ROLLADEN-SCHNEIDER Flugzeugbau GmbH LBA-Nr. EB - 4	Technische Mitteilung  Nr. 3044	LS3 LS3-a LS3-17	Blatt 1/2
			Ausgabe Juli 93

ROLLADEN-SCHNEIDER Flugzeugbau GmbH LBA-Nr. EB - 4	Technical Bulletin  No. 3044	LS3	Page 1/2
		LS3-a LS3-17	Edition July 93

SUBJECT : Air brake drive

EFFECTIVITY : Sailplane model LS3, all versions (LS3, LS3-a and LS3-17)

Drawing of root rib and air brake drive, indicating regions for adjustment of  
play:

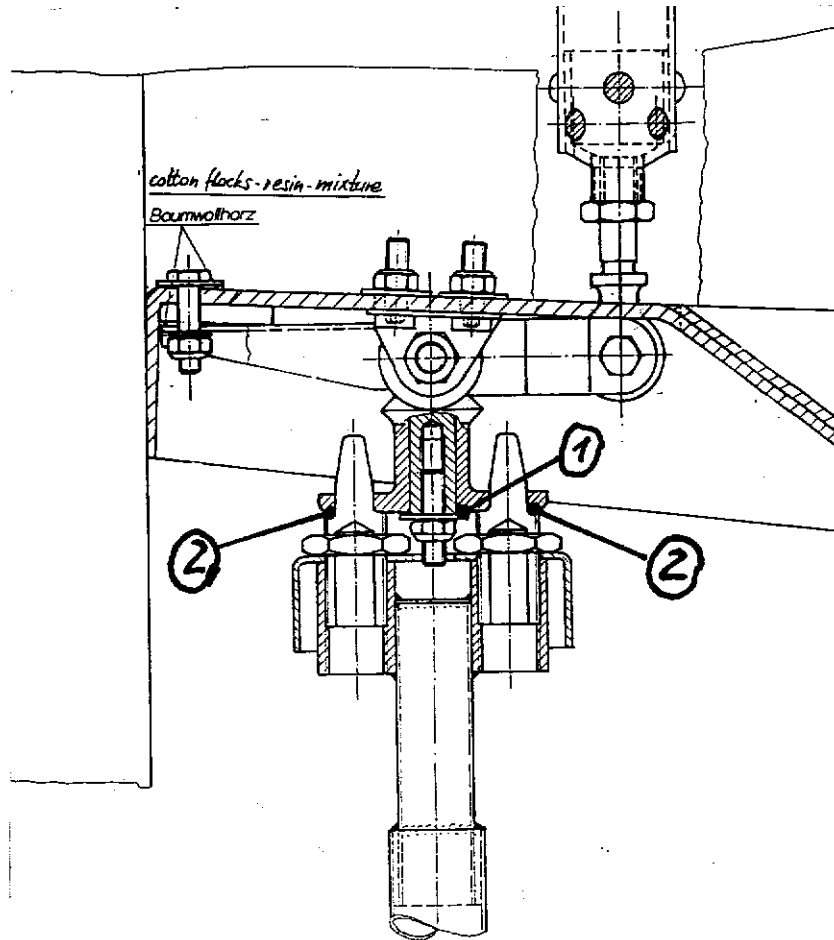
- Maßnahmen und Material : 1) Kontrolle des Spiels im Bremsklappengetriebe an den Wurzelrippen: der Getriebeteller muß in Achsrichtung spielfrei, aber nicht verspannt sein. Ausgleich von Spiel mit Paßscheiben 16\*12 mm.  
(Ist dieses Spiel zu groß, kann der Getriebeteller um einen oder mehrere Zähne überspringen - dann läßt sich die Bremsklappe weder ganz ein- noch ausfahren)  
Siehe auch Zeichnung Blatt 2.

- 2) Nach Montage des Flugzeugs - Kontrolle des Bremsklappen-Antriebs auf Spiel zwischen beiden Getrieben im unverriegelten Zustand der Bremsklappen. Auch dieser Wert muß spielfrei, darf aber nicht verspannt sein. Ausgleich mit Paßscheiben 14\*10 mm.  
(Ist dieses Spiel zu groß, wird die Wurzelrippe beim Verriegeln verformt, dies kann zu Versagen des Haltebolzens des Getriebetellers führen. Auch dann läßt sich die Bremsklappe weder ganz ein- noch ausfahren)

MATERIAL and INSTRUCTIONS : 1) Check play in bevel gear drive at root ribs:  
The bevel gear drive plate must be axially free from play, but should be unbraced. Compensation of play by shims 16\*12 mm (When this play is excessive, the plate may skip over one or more teeth, resulting in air brake being either not completely retractable or extendable).  
See also drawing on page 2.

2) After rigging the plane - check spanwise play of fuselage air brake drive between bevel gears with air brakes not locked. Also, this value must be free from play, but unbraced.  
Compensation of play by shims 14\*10 mm.  
(When this play is excessive, the root rib is being deformed during locking, resulting in possible failure of the bevel gear plate retaining bolt and also air brake being either not completely retractable or extendable).

- 3) Änderung der Bremsklappengetriebe auf Zustand "a" (Zeichnung 1BF-4a), erkennbar an der Stopmutter M8 (Schlüsselweite 13 mm) am Getriebeteller anstelle Stopmutter M6 (Schlüsselweite 10 mm).  
Zum Ausbau der Getriebe ist folgendermaßen vorzugehen:

3) Modification of the air brake bevel gear unit to version "a" (Drawing 1BF-4a), identifiable by locking nut M8, width over flats 13 mm at the gear drive plate, instead of locking nut M6, width over flats 10 mm.  
Disassembly of bevel gear units as follows:  
a. Mark bevel gear meshed using permanent marker, eventually after degreasing with white spirit.  
b. Mark gear unit with serial number of plane and R or L for left or right unit.  
c. Dismount units from wings and send them to the manufacturer for modification.
